革新炉検討会報告書(案)」
に対するご意見への回答
(案)

平成 14 年 11 月 7 日

原子力委員会
研究開発専門部会
革新炉検討会

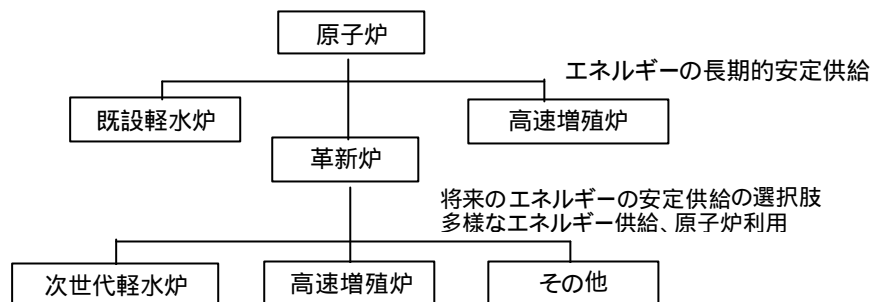
2-15. スケールデメリットの改善について詳細な検討がされていない。数基程度で解決するとは考えられず、国の保護が前提になっているのか不明である。これは新産業としても問題である。

スケールデメリットの改善については、一般的には、小型炉については、量産効果、モジュール(一体構造)化によるコスト低減や、需要地近接立地による送電コストの低減により、スケールデメリットの克服を図ることとしています。

小型炉に関しては、将来実用化に際して、経済性も含めた要件の中からその時点での社会的ニーズを考慮して、検討がなされるものと考えます。

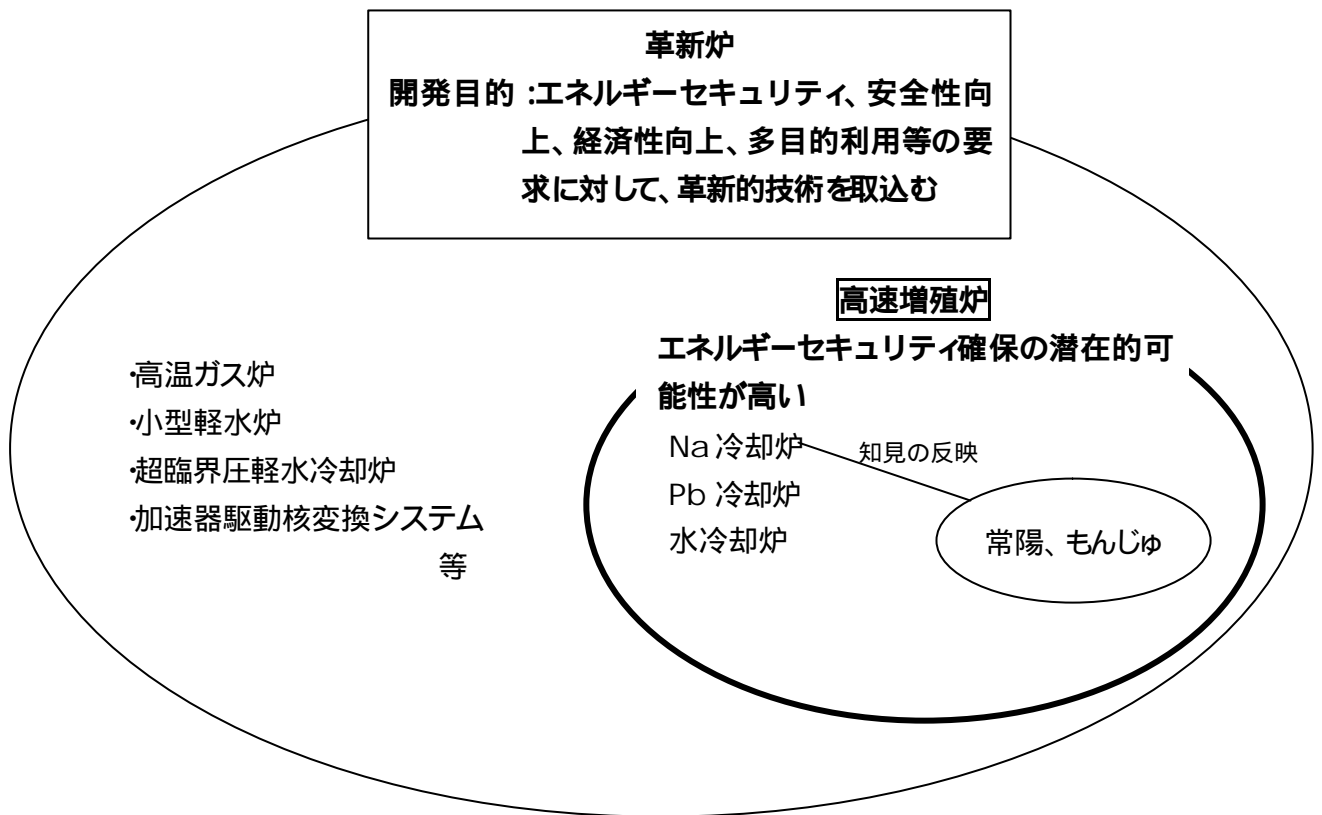
よって、革新炉は、革新炉としての高速増殖炉もあって良いが、あくまで、長期計画においてすみ分けられているように、高速増殖炉サイクルと革新炉の位置付けは異なるものと理解できる。(以下に長期計画に基づく理解イメージを示す。)

しかしながら、革新炉検討会の報告書は、両社が混在して議論されているように見られる可能性がある。

各々の位置付けが異なることを明確にし、長計も踏まえた記載の仕方とすべきと考える。

よって、エネルギーセキュリティ早期確保に向けた要である高速増殖炉サイクルと革新炉(革新炉としての高速増殖炉はありえる)とは、別次元の物であることを最初にわかりやすく書き込むのが適切と考える。

現行の原子力長計には高速増殖炉サイクルと革新炉はそれぞれ記載されており、エネルギーセキュリティの重要性からも、高速増殖炉サイクルは革新炉から切り分けて考えるべきとのご意見かと存じます。しかし、革新的原子力システム(革新炉及び核燃料サイクル技術)とは、「はじめに」に記載のとおり、我が国及び世界の抱える諸問題の解決を目指す、実用化が見込まれる様々なタイプの原子炉・燃料サイクルシステムであり、これには高速増殖炉も含めて考えております。

国がエネルギーの長期安定供給に向けて、技術的選択肢の中でも潜在的可能性が最も大きいものの一つとして高速増殖炉サイクルを推進していくことの重要性はいささかも変わりなく、これについては報告書(案)1 ページ34 行目から36 行目において記載のとおりであり、革新的原子力システムに高速増殖炉サイクルを含むからといって、その位置付けが変わるものではありません。
